BOLLETTINO - BULLETIN

TECNICO • TECHNICAL	●	GRUPPO • GROUP	5
RICAMBI • SPARE PARTS	●	NR • NO	51
INFORMAZIONI • INFORMATION		DATA • DATE	09-08

MODELS: Lawnmowers MR 55 HXF - MR 55 TBI - MR 55 TBX

SUBJECT: Grass catcher

PREMODIFICA - OLD ASSY	POSTMODIFICA - NEW ASSY

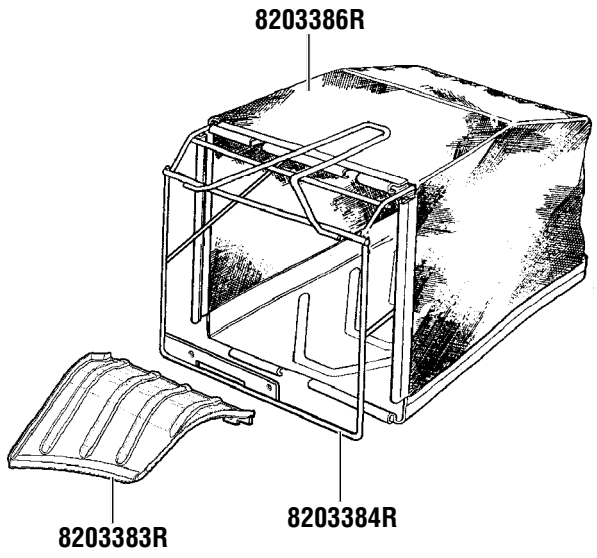
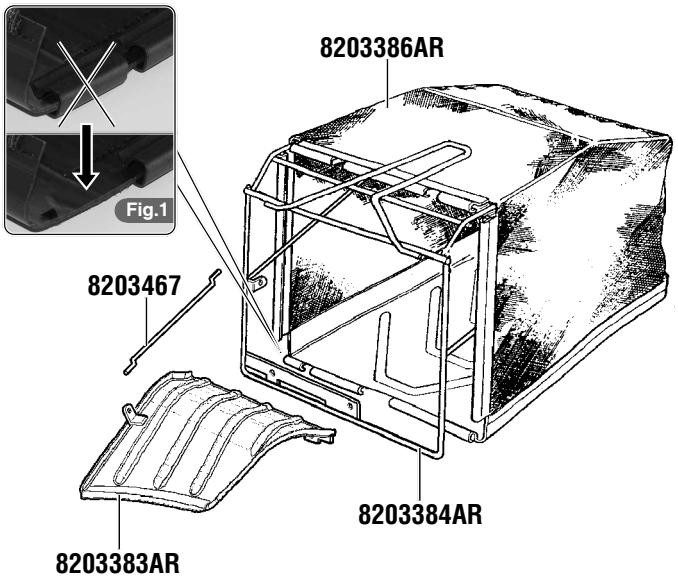
DESCRIPTION: Introduction of a reinforcement tie rod between the frame and the grass outlet deflector. Modification of deflector and frame to enable attachment of the tie rod. Improvement of the attachment securing the collection bag to the frame.

INTERCHANGEABILITY: No. The tie rod can only be fitted with the new deflector and frame. The new bag can be fitted to the old frame by modifying the part as shown in Fig.1.

NOTES: The old frame and deflector must be replaced with all the new components (p/n 8203386AR - 8203467 - 8203383AR - 8203384AR).
